Befaring av Hellerissningen på
Skogerveien 8 i Drammen, i anledning
bygning av havemur over feltet.

Forslag til instruks for opførelse av havemur over det nederste parti av helleristningen på Skogerveien 8 i Drammen.

Have mur

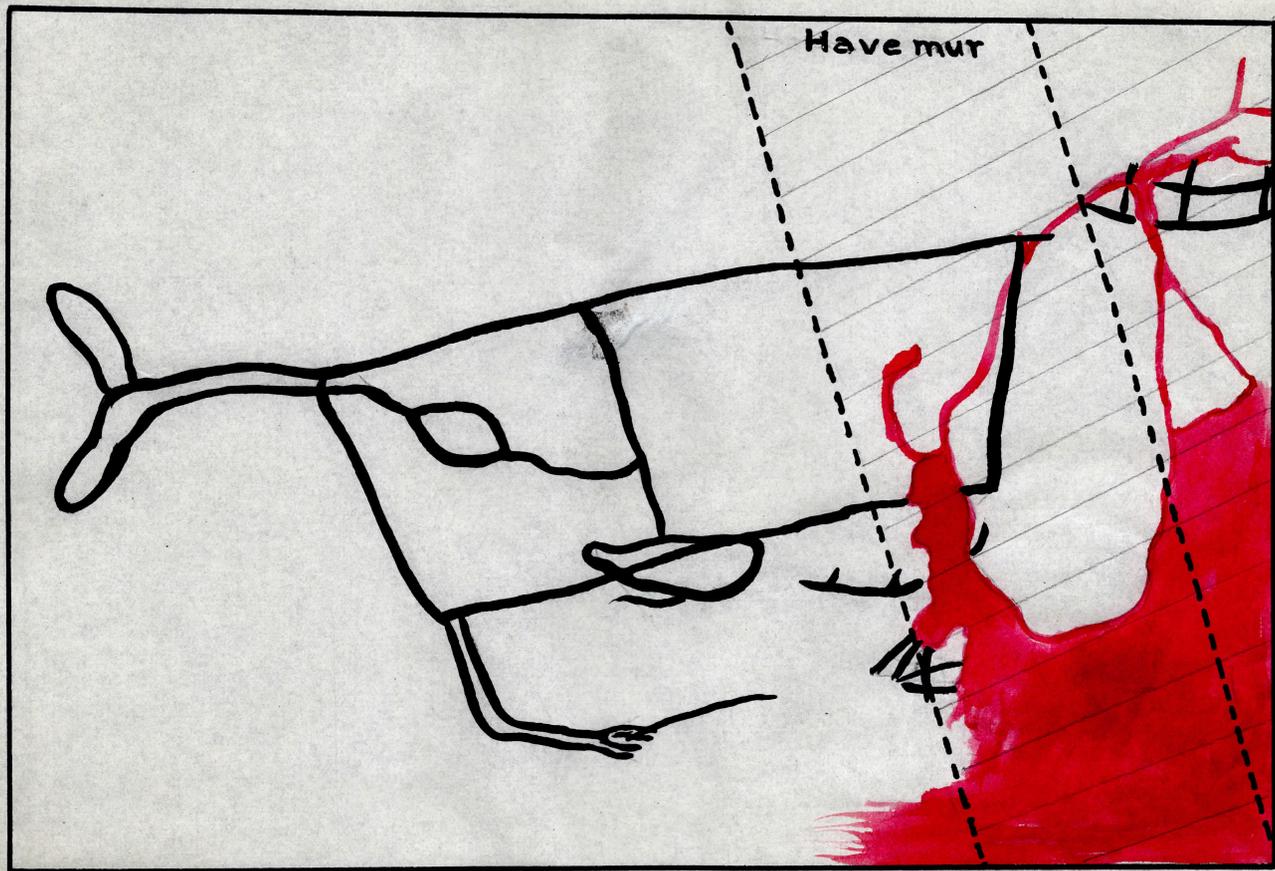
Undertegnede foretok den 23. juli 1934, sammen med eieren av Skogerveien 8, herr Edvin Ludvigsen, en befaring i anledning en havemur man er iferd med å opføre og som vil komme til å passere det nederste parti av hellerissningene. På vedlagte skisse er stedet markert hvor muren vil komme til å ligge.

Grunneieren andrar om å få tillatelse til å fjerne de løse heller over dette parti av rissningen i den utstrekning det anses nødvendig for å få tilbørlig feste i fast grunn for havemuren. Videre foreslår han å føre muren, som kun er 35 cm. bred, frem over dette parti og der hvor muren måtte komme til å passere rissningsfurer, sette disse grundig inn med voks slik at man, hvis der en eller annen gang skulde bli tale om å undersøke dette parti nærmere, kunne bryte havemuren ned og ha fugene liggende uskadt under. Da muren på dette sted neppe holder én meters höide, vil det ikke være noen uoverkommelig affære, selvom man vel må gå ut fra at en nærmere undersøkelse av denne rissning neppe vil bli foretatt på lange tider. Det skal hertil også bemerkes at havemuren kun kommer til å passere den del av rissningen som er av minst interesse og som så lenge rissningen har vært kjent, har vært i en meget dårlig forfatning.

Efter å ha foretatt en besiktigelse av forholdene på stedet finner undertegnede å måtte anbefale grunneierens andragende innvilget, så meget mere som han har lovet eventuelt å ta vare på de stenstykker der måtte være furer på. Disse kunde man jo da ~~eventuelt~~ få inn her til Samlingen. Hvis man ikke gir tillatelse ^{til} at havemuren føres frem over dette parti, vil det nemlig med naturens hjelp, som an-

Overenstemmende med muntlig konferanse i forbindelse med befaring på stedet den 23. juli 1934 mellom grunneieren herr Edvin Ludvigsen og konservator Engelstad, tillates havemur i 35 cm. bredde opført som vist på vedlagte skisse. Man skal hertil få bemerke:

1. De løse stenstykker tillates fjernet over det på skissen skraverte område idet det må innskjerpes at man herved går frem med den aller største varsomhet.
2. De stenstykker hvorpå måtte forefinnes innhuggede furer ivaretas av grunneieren og han varsler Universitetets Oldsaksamling herom slik at Samlingen kan besørge innsendelse av disse hertil om dette måtte ønskes.
3. De gjenværende fuger i fjellet hvorover havemuren måtte passeres prepareres med voks eller lignende stoff slik at muren ved eventuell senere fjernelse ikke viser sig å ha skadet ristningens linjer.
4. Utenfor ristningsfugene tillates muren festet i fjellet med cement i den utstrekning det må ansees nødvendig for å gi muren tilbørlig stabilitet.
5. Grunneieren innsender efter arbeidets utførelse en kortere redegjørelse til Universitetets Oldsaksamling for arbeidets forløp.
